**Рабочая группа по вопросам освещения
и световой сигнализации**

Семьдесят вторая сессия
Женева, 20–22 октября 2014 года

**Доклад Рабочей группы по вопросам освещения
и световой сигнализации о работе ее семьдесят второй
сессии**

- "1. Подфарники
 $V = +15^\circ/-10^\circ$

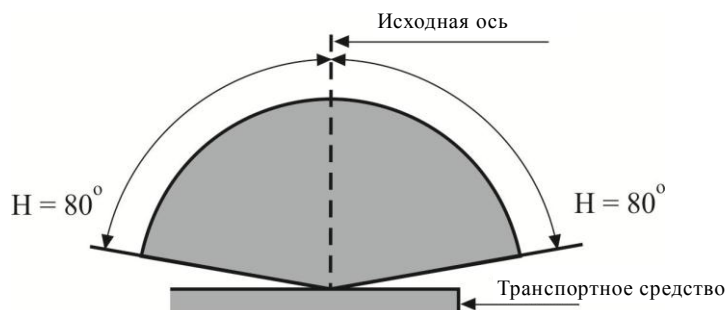
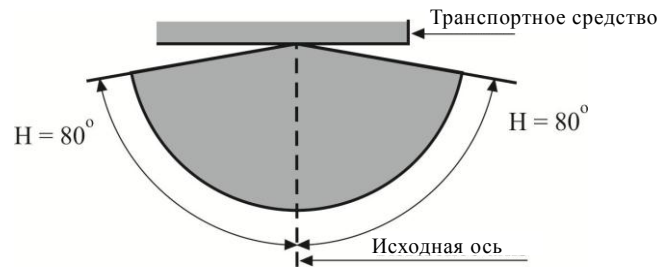
Пункт 1, изменить диаграммы следующим образом:

Однако в том случае, если устройство предназначено для установки в положение, в котором его плоскость Н находится на высоте менее 750 мм над уровнем грунта, угол вниз от горизонтали может быть уменьшен с 10° до 5° .

Однако в том случае, если устройство предназначено для установки в положение, в котором его плоскость Н находится на высоте менее 750 мм над уровнем грунта, угол вниз от горизонтали может быть уменьшен с 10° до 5° .

Задние габаритные огни (для спаренных огней)

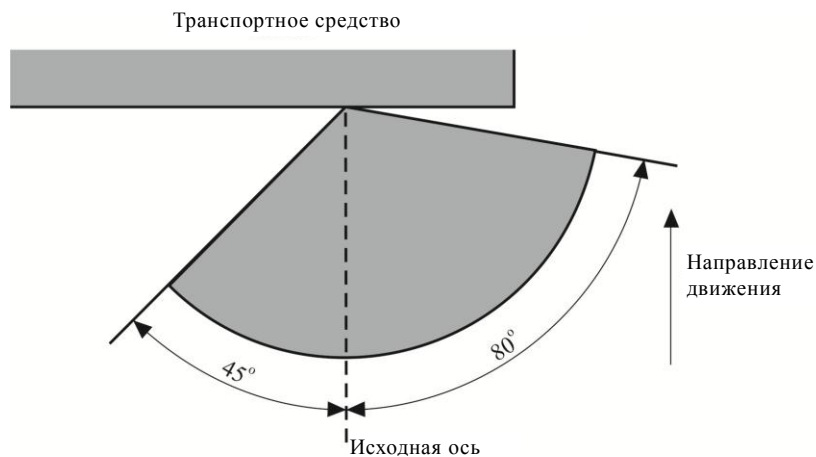
Пункт 2, изменить диаграммы следующим образом:

Однако в том случае, если устройство предназначено для установки в положение, в котором его плоскость Н находится на высоте менее 750 мм над уровнем грунта, угол вниз от горизонтали может быть уменьшен с 10° до 5° .

Однако в том случае, если устройство предназначено для установки в положение, в котором его плоскость Н находится на высоте менее 750 мм над уровнем грунта, угол 45° внутрь может быть уменьшен до 20° вниз от плоскости Н".

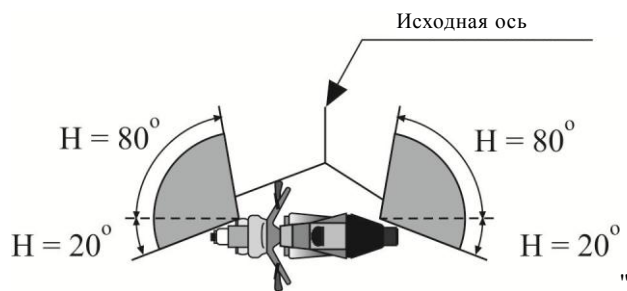
Пункт 3, изменить диаграмму следующим образом:

Категория 11a: для использования на расстоянии не менее 40 мм от фары ближнего света;

Категория 11b: для использования на расстоянии не менее 20 мм от фары ближнего света;

Категория 11c: для использования на расстоянии менее 20 мм от фары ближнего света.

"4. Сигналы торможения

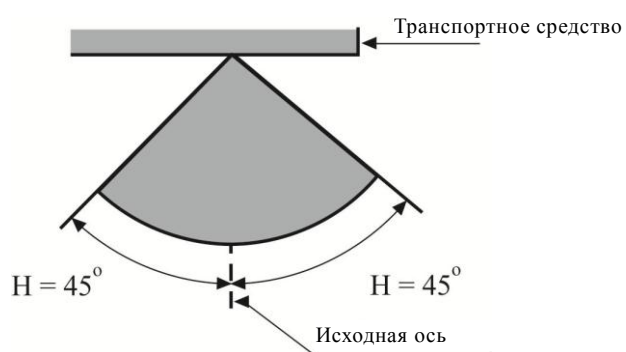
Пункт 4, изменить диаграмму следующим образом:

Однако в том случае, если устройство предназначено для установки в положение, в котором его плоскость H находится на высоте менее 750 мм над уровнем грунта, угол вниз от горизонтали может быть уменьшен с 10° до 5° .

Однако если имеются два огня, то требование в отношении геометрической видимости в направлении внутрь считается выполненным, если эти огни соответствуют фотометрическим параметрам, предусмотренным в отношении поля распределения света для официального утверждения данного устройства."
